SONARtrac® Boletín Técnico	
	Asunto: Procedimientos de Instalación de la Banda del Sensor, Herramientas Espaciadoras y Hexagonales	TB006-SP Rev: 01
		Prioridad: 5
		Pág. 1 de 4

**Referencia : Manuales de Instalación VF-100, GVF-100 VF/GVF-100 Sección 7.5
Instalación de la Banda del Sensor**

El Cambio de Orden de Ingeniería No. E05-0075 liberó para producción bandas del sensor con rieles de unión de mayor longitud. Este cambio aplica a las bandas de 18" de diámetro y mayores.

Tabla 1 Secuencia de Apriete de Tornillos de la Banda del Sensor

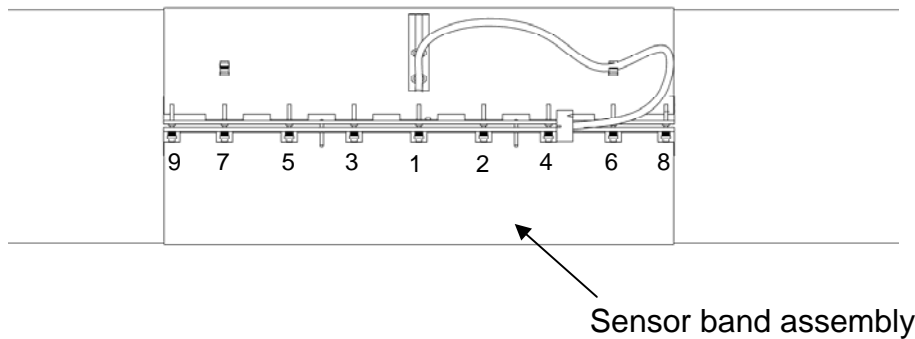
El procedimiento de instalación de la banda del sensor descrito en la Sección 7.5 y que comienza en la página 7-5 de los manuales, ha sido modificado para leer como sigue:

Comience con el tornillo más central y luego apriete los demás, alternando de lado a lado, 3 a 4 vueltas a la vez. Refiérase a la Figura 1 donde se muestra la secuencia de apriete de tornillos. **Nota:** Repita la secuencia de apriete solamente hasta que los resortes de disco Belleville de los tornillos comiencen a comprimirse.

Comience a apretar cuidadosamente los tornillos dentro de sus orificios de encaje utilizando una llave hexagonal hasta que cada tornillo quede enganchado en dos vueltas aproximadamente. Cuando todos los tornillos estén enganchados, realice el posicionamiento final del ensamble del sensor con respecto de la costura de la soldadura de la cañería o según la orientación deseada sobre la cañería.

Siguiendo la secuencia de apriete de los tornillos que se muestra en la Figura 1, inserte el espaciador de tornillos del sensor sobre las golillas Belleville en el ensamble de tornillos del centro del sensor y apriételo de manera que quede firme pero que permita que el espaciador sea retirado. Nota: Cerciórese de que el espaciador esté perpendicular al riel de unión para asegurar así que el apriete sea el adecuado. Saque el espaciador, cámbielo al próximo tornillo del sensor y repita el apriete en cada tornillo. Apriete cada tornillo sólo una vez. No continúe apretando cada tornillo con el espaciador.
